Assumpte: Estimar parcialment les al·legacions i aprovació definitiva del projecte de reurbanització de la Rambla dels Montcada

En data 21 de novembre de 2023, l'enginyer municipal, en relació a l'escrit d'al·legacions presentat, ha emès el següent informe:

*Planta del Projecte després de la incorporació parcial de l'al·legació.*

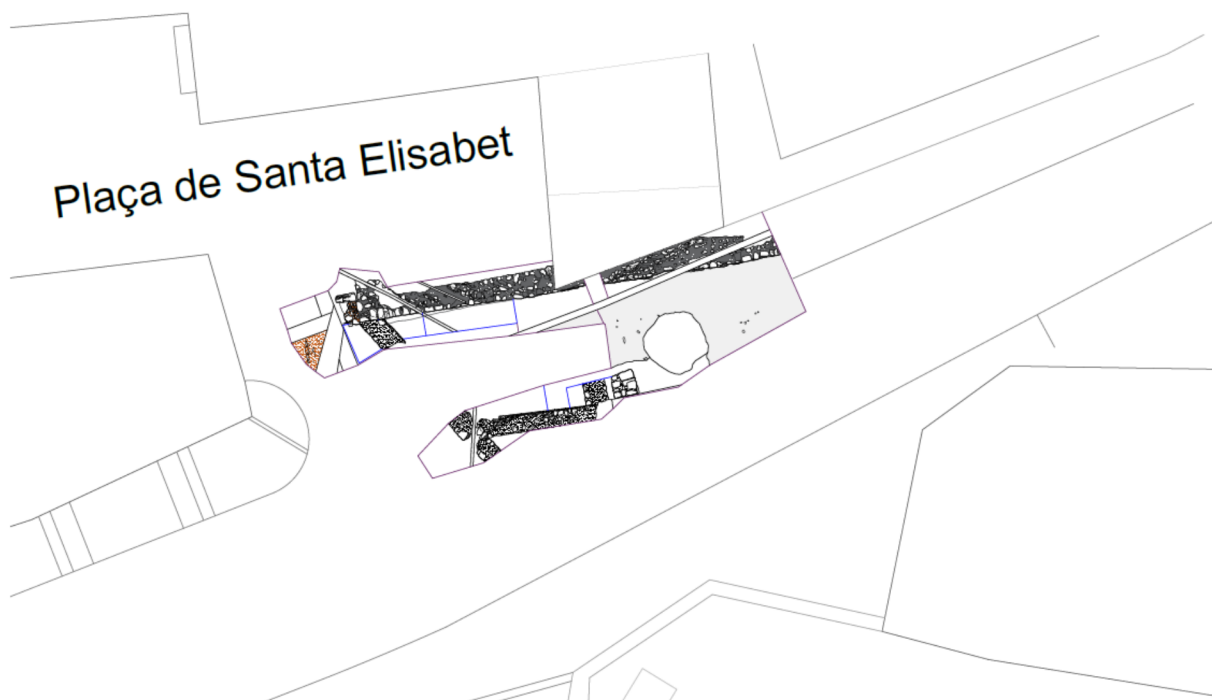
### **1. Augment del verd, l'arbrat i l'ombra i instal·lació de jocs d'aigua.**

*El projecte s'executa en un carrer on el subsòl del carrer és del tot contraindicat per a la plantació d'arbrat, ja que l'esplanada del carrer es materialitza fent un desmunt del turó des del peu de la muralla fins a obtenir l'amplada que els hi va semblar correcte. La Muralla es recolzava sobre la pedra marga, pel que la nova esplanada va resultar ser una plataforma de pedra, i a moltes zones la muralla va quedar penjada sobre un desmunt de pedra, exposant la roca marga que li servia de suport a la meteorització, fet que va comportar que la muralla s'hagués de recalçar, o com a mínim recobrir la pedra marga amb un aplacat de materials heterogenis per a parar la degradació de la superfície de pedra. Aquest origen del carrer ha comportat que fos inviable el desenvolupament de l'arbrat de manera natural, però es va plantejar plantar alguns arbres amb una excavació important a la roca per tal que tingui una mínima possibilitat de desenvolupament.*

*En el sentit proposat a l'al·legació s'ha augmentat la superfície de verd, disposant un espai per a un escocell corregut en diferents trams al peu de la muralla, per a vegetació herbàcia i/o arbustiva, que es pot plantejar sense realitzar un rebaix en pedra al peu de la muralla. Per altra banda es proposa mantenir la disposició de 4 arbres, mantenint l'arbre que es va incorporar a la segona aprovació inicial. Cal així mateix indicar que les jardineres es*

*presenten alçades respecte del paviment de la rambla (similar a la situació actual) i sense mobiliari urbà adjacent, ja que això permetrà disposar de més volum de terra explorable per les arrels i que també serveixi de “façana” per tal que les persones amb insuficiència visual puguin tenir una bona línia de referència a seguir.*

*La disposició d'elements verticals a la rambla dels Montcada es veu limitada per la presència de l'únic tram de muralla de la ciutat, on el punt de vista del vianant permet percebre l'alçada de la mateixa, per això mateix la vegetació en alçada s'ha plantejat al costat dels edificis, per a no restar protagonisme a la muralla. Una pèrgola o unes torratxes de la dimensió necessària per al desenvolupament d'arbrat són difícils d'encaixar i en desaconsello la inclusió al projecte.*

*En aquestes condicions proposo estimar parcialment aquest punt de l'al·legació.*
